监理工程师通知单

工程名称:常州市前黄镇二期 40 兆瓦鱼塘水面光伏电站项目

编号:008

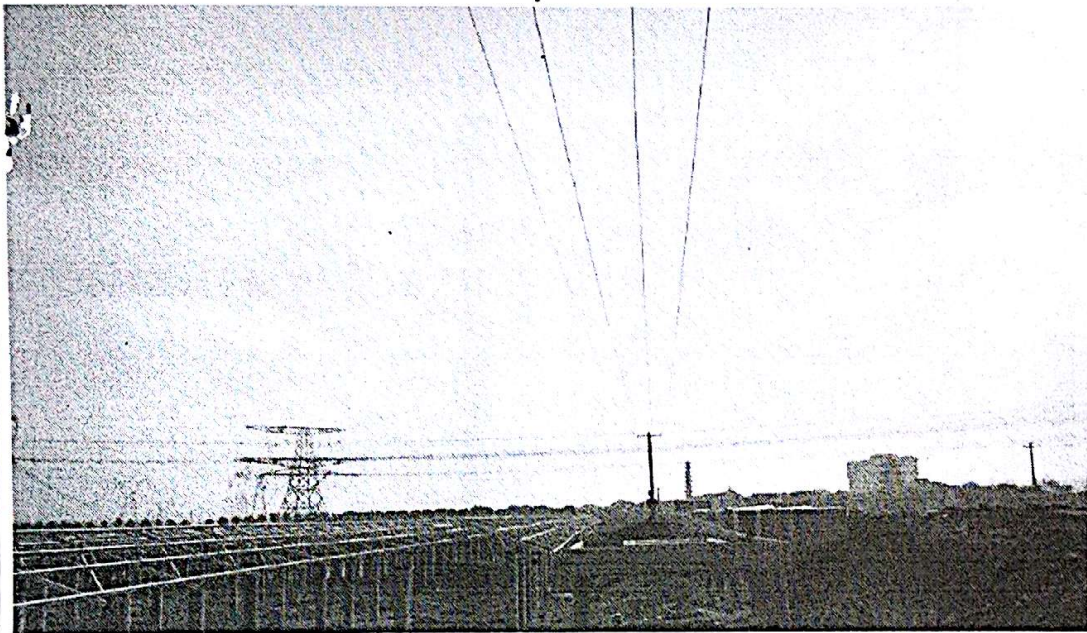
事由:6区南侧28#、29#箱变基础上方4米有电气架空线路,影响箱变电气设备运行安全,要求贵司一周内把该地段架空线路改为埋地电缆敷设。
